Tittel: Kai Husøy , Karmøy kommune - søknad om tiltak i sjø.

Tillatelse til tiltak i sjø på Gnr: 86, Nr: 23 Husøy (Stutøy), Karmøy

Utfylling i sjø, Husøy

TILTAKSPLAN UTFYLLING I SJØ PÅ HUSØY, KARMØY

5 Akse E
1 : 200

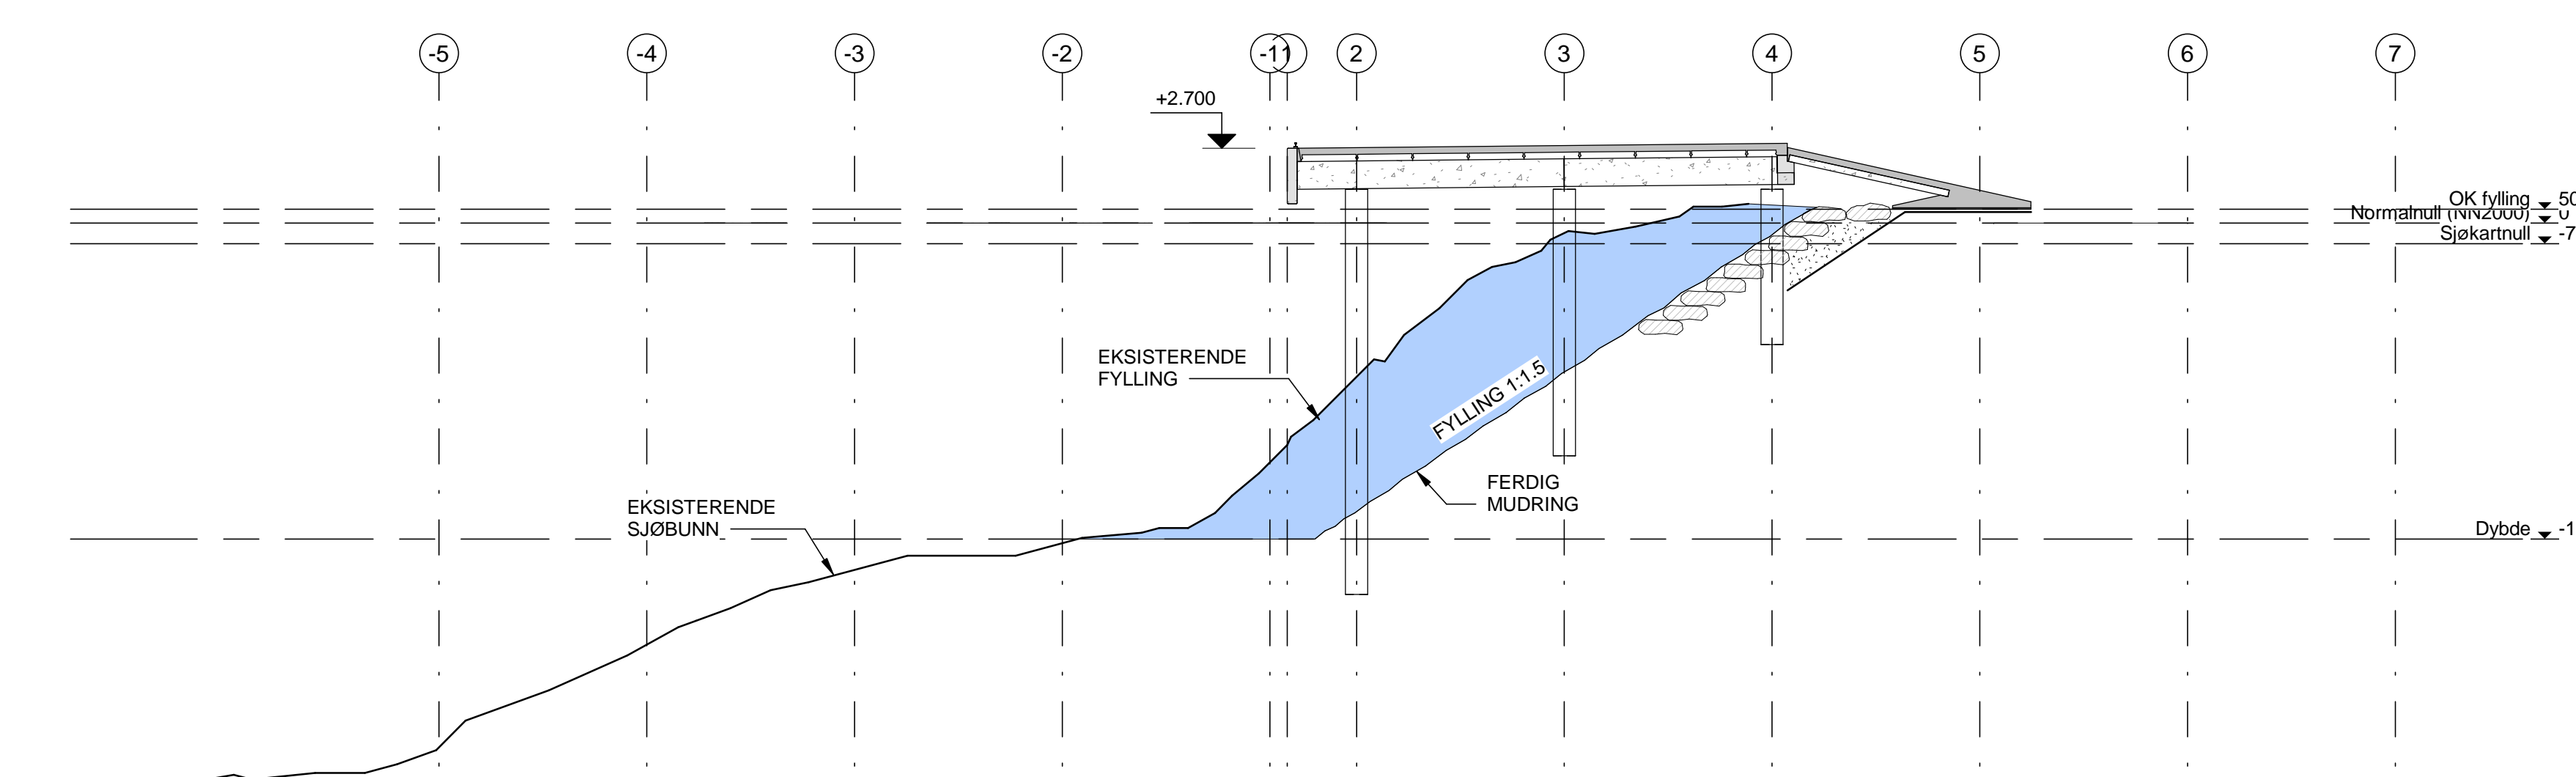
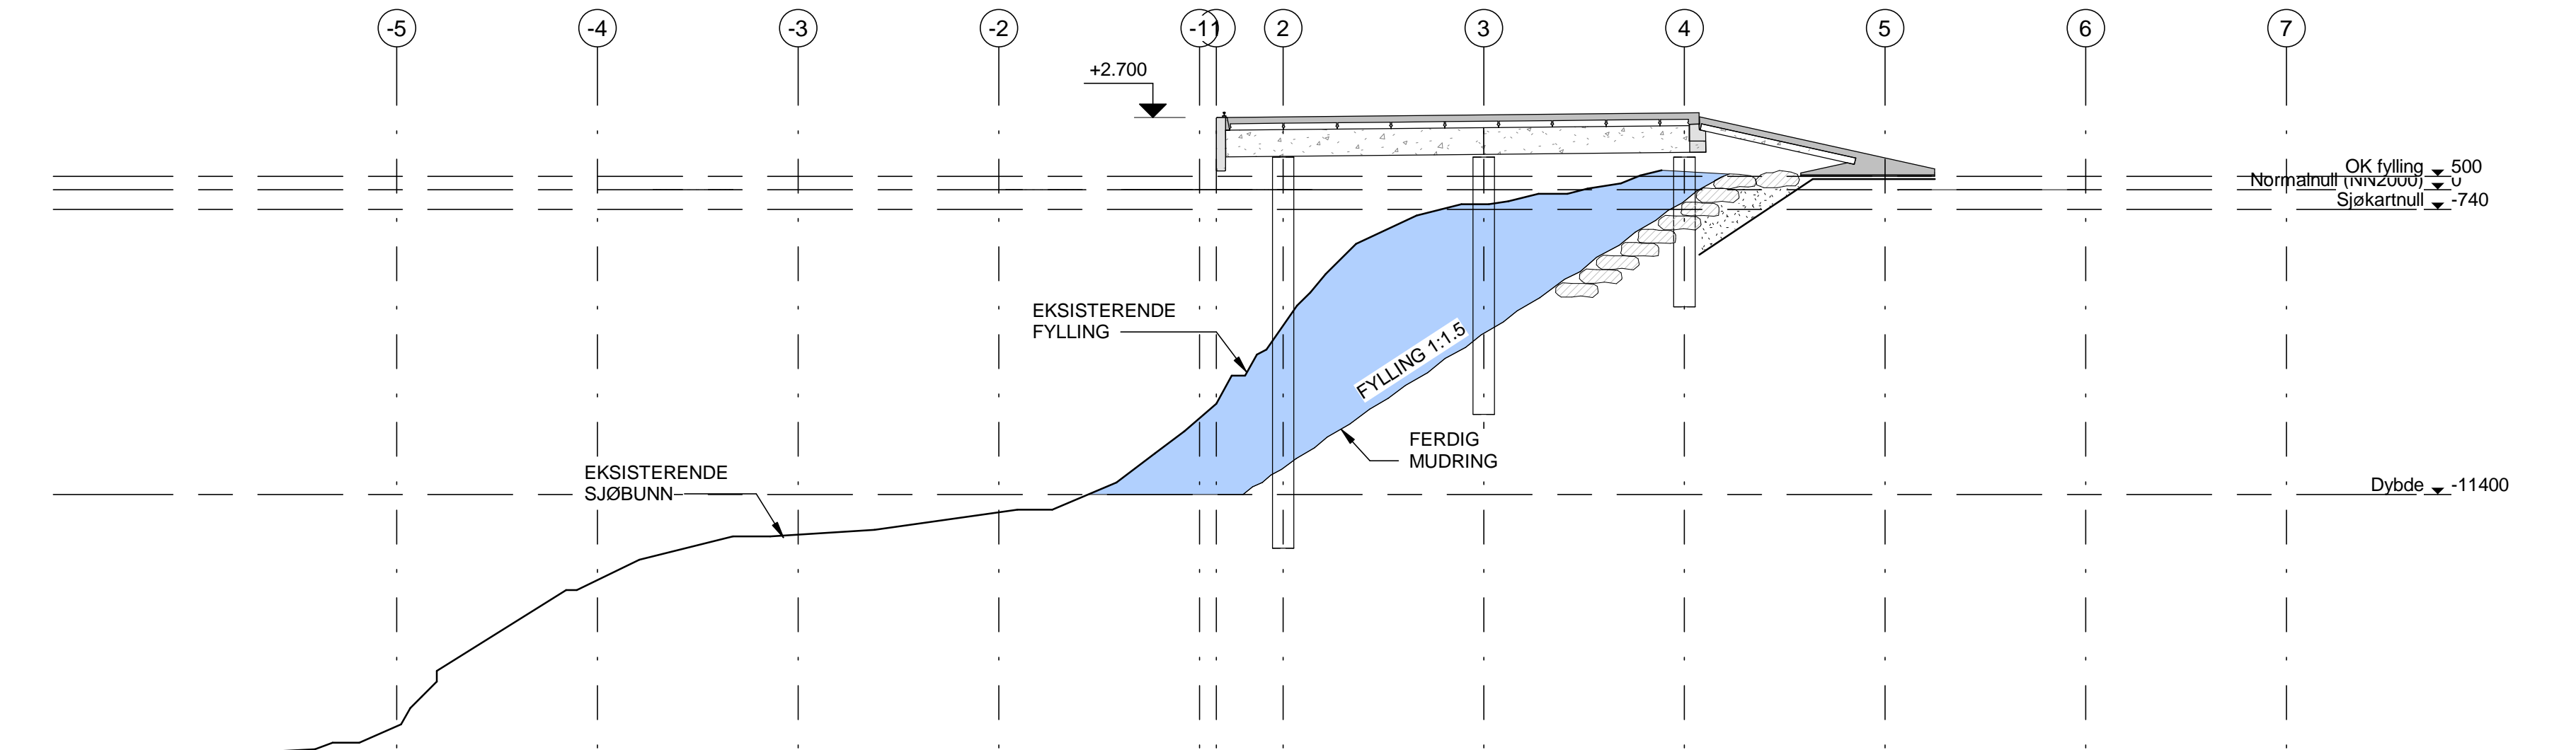
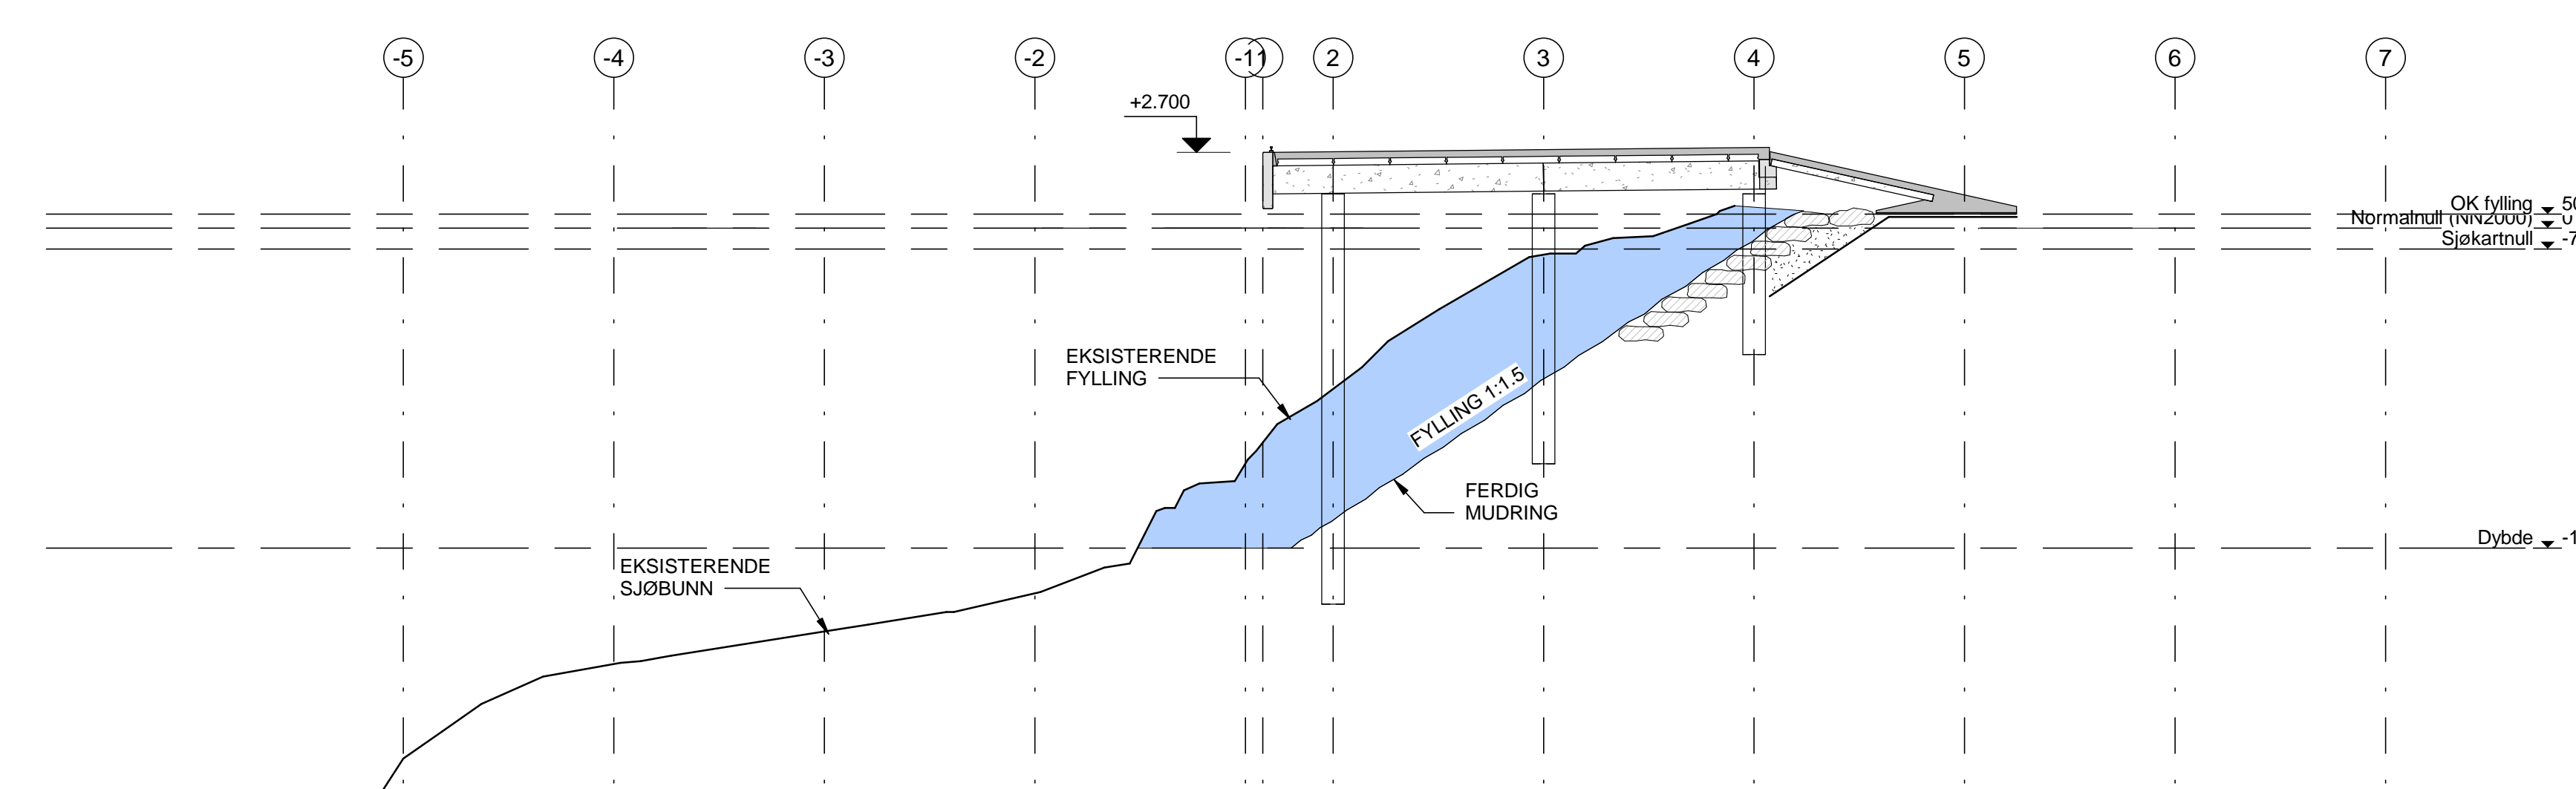
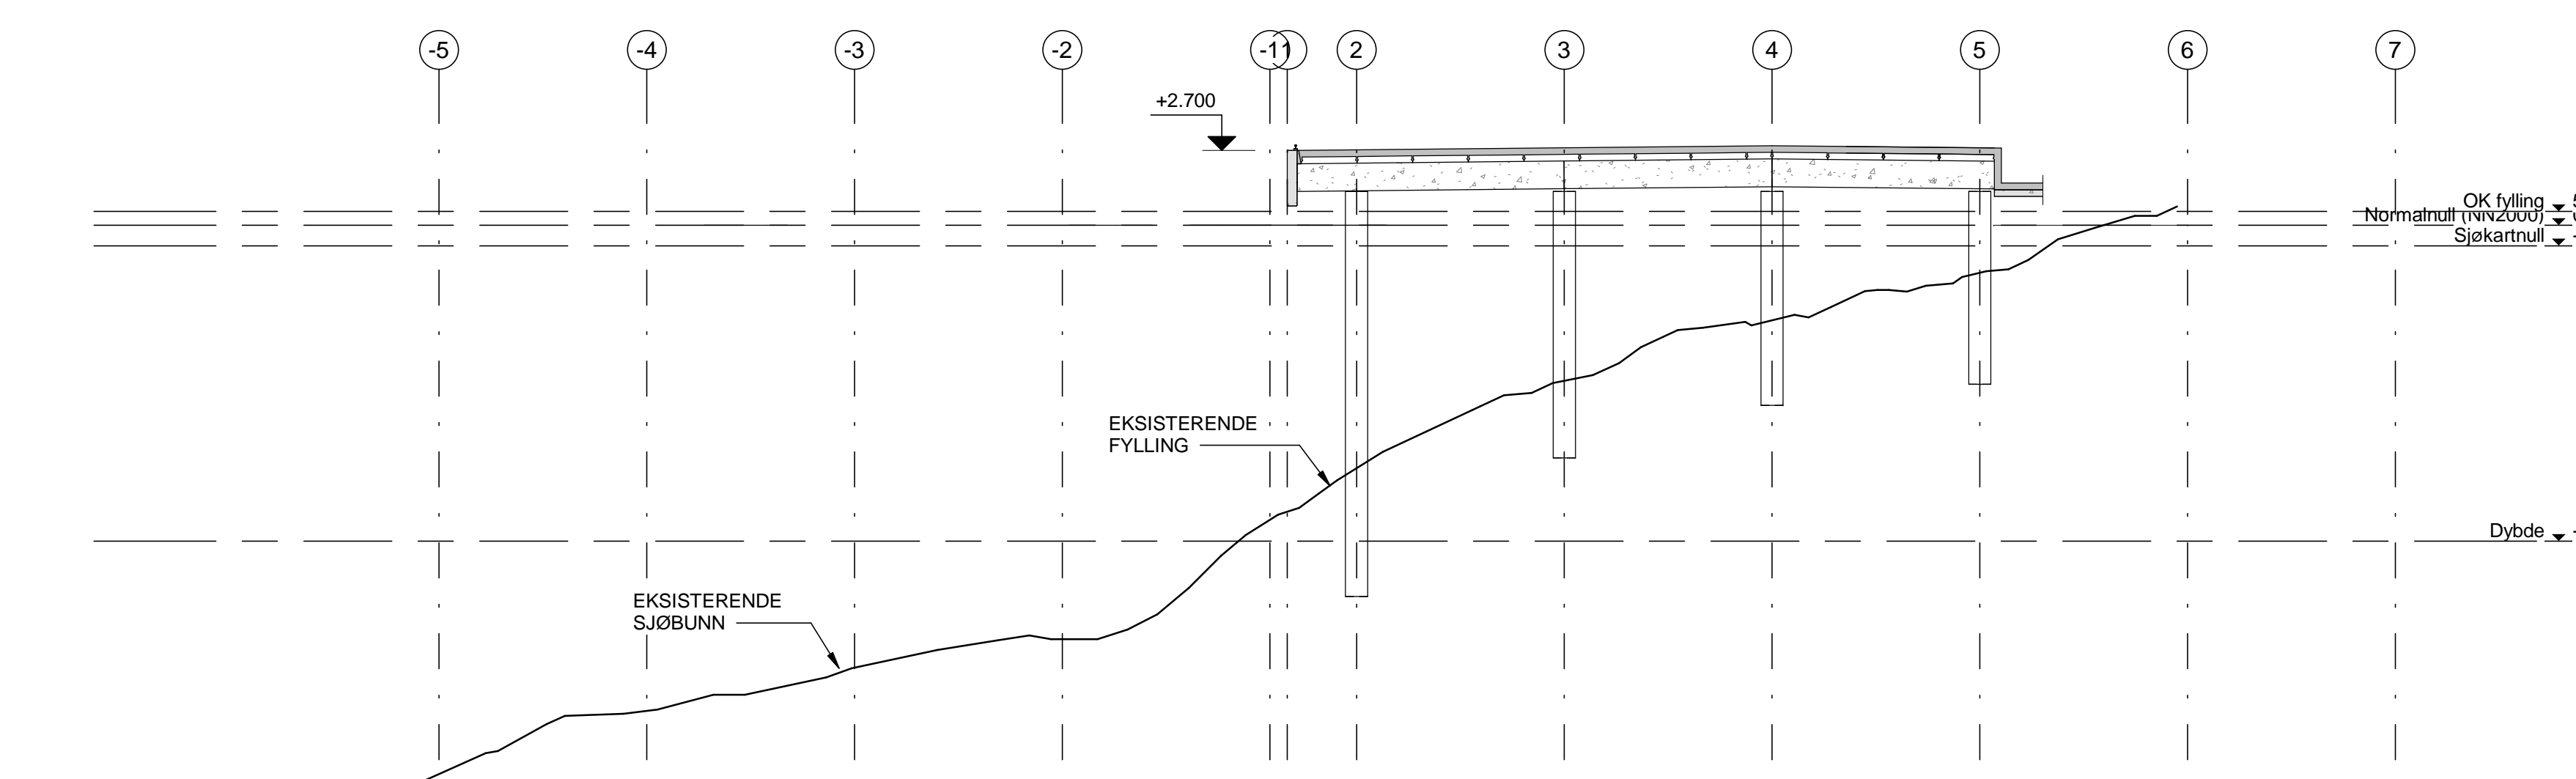
I område for akse A til G er det blitt fylt ut for mye masser, ca. 3000 m³. utfyllingen er utført med sprengsteinmasser som ellers i området. I dette området må det foretas mudring/utdyping. Mudringen skal utføres slik at ferdig mudret fylling blir liggende med en skråning på 1:1,5.

Alle massene blir tatt på land og vil bli brukt til utfylling innen området.

Kfr. også vedlagt tegning nr. 17032-105.
